MESTO PIEŠŤANY

Názov materiálu : VYRADENIE MAJETKU V SPRÁVE SLUŽIEB MESTA PIEŠŤANY

HLAVNÁ ROČNÁ KONTROLA - STN EN 1176

Piešťany ,Winterová ,2021

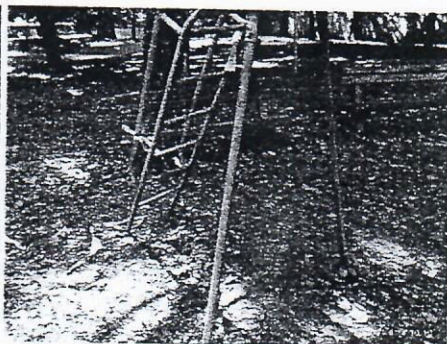
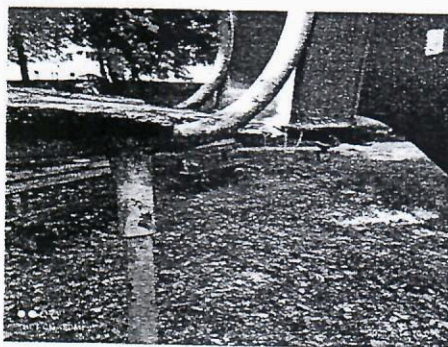
poškodené hojdačky

Doporučujem smýkačku zrušiť

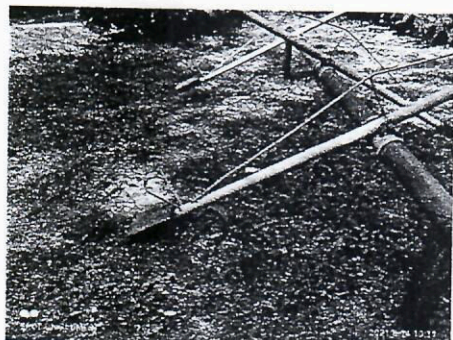
držadlá na prev.nevyhovujúce,labilná konštrukcia

Piešťany, Park 1, 2021

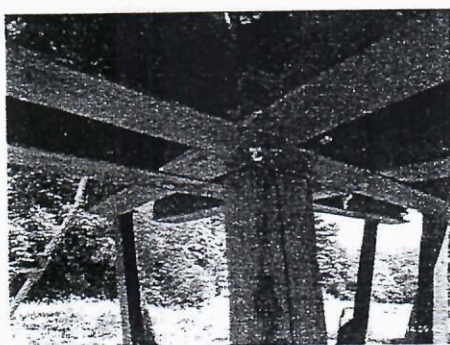
nevyhovujúce zábrany

nahnutá drevená konštrukcia doporučujem repas ,alebo odstranit

uvolnená konštrukcia – nahnutá, zvažovať jej zrušenie popřípadě repas

Piešťany, Čachtická 2021

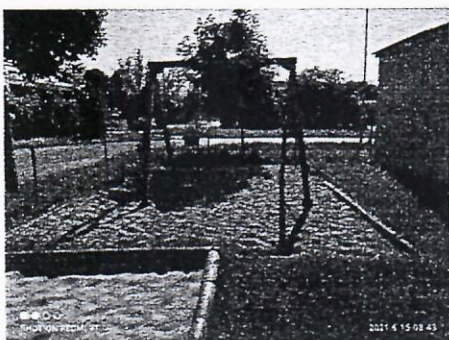
Zostava má nahnié časti + nedržia hojdačky ,ihrisko doporučujem zrušiť
